**Forum mondial de l'harmonisation
des Règlements concernant les véhicules**

Groupe de travail de l'éclairage et de la signalisation lumineuse

Règlement n° 10 (Compatibilité électromagnétique)**Proposition de série 06 d'amendements au Règlement n° 10
(Compatibilité électromagnétique)****Communication de l'Équipe spéciale de la compatibilité
électromagnétique***

Le texte reproduit ci-dessous a été établi par l'Équipe spéciale de la compatibilité électromagnétique dans l'objectif de rendre le Règlement n° 10 conforme aux prescriptions concernant la limite des perturbations en bande étroite de la dernière version de la norme n° 12 du Comité international spécial pour les perturbations radioélectriques (CISPR 12) (réseaux fictifs, emplacement du faisceau, pliage du câble de recharge en accordéon, par exemple) pour les véhicules en mode recharge. Il comporte également des précisions concernant les conditions de recharge des véhicules (recharge en courant continu ou en courant alternatif). Les propositions de modification du Règlement n° 10 sont indiquées en caractères gras pour les ajouts et en caractères biffés pour les suppressions.

Figure 1
SEEE en configuration “mode recharge du SRSEE sur le réseau électrique”
(installation posée au sol)

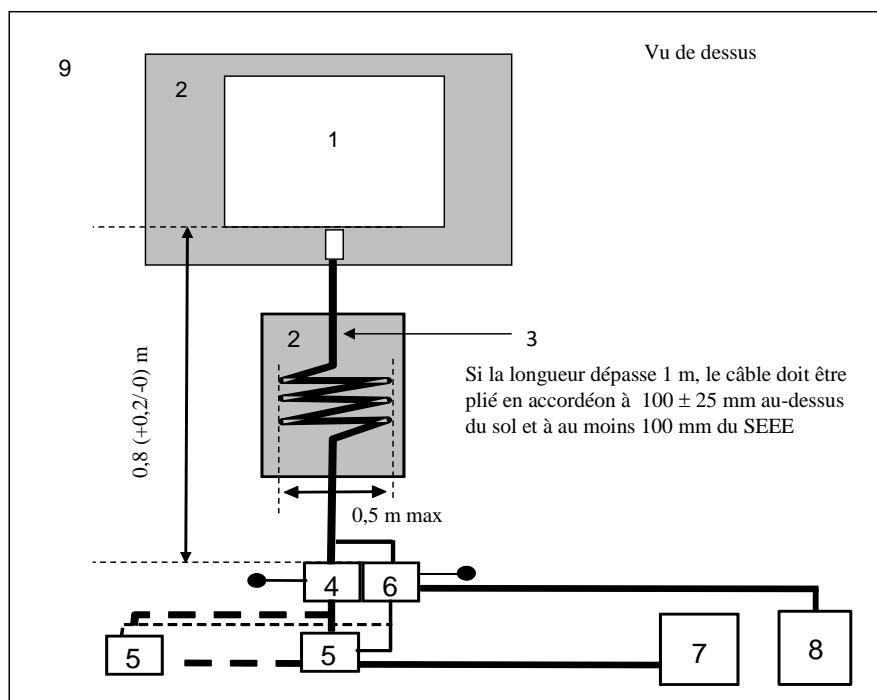
« 3.3 L'installation d'essai (**posée au sol**) pour le raccordement du SEEE en configuration “mode recharge du SRSEE sur le réseau électrique” est représentée à la figure 1 de l'appendice 1 de la présente annexe. »

Annexe 20, appendice 1, supprimer et remplacer par :
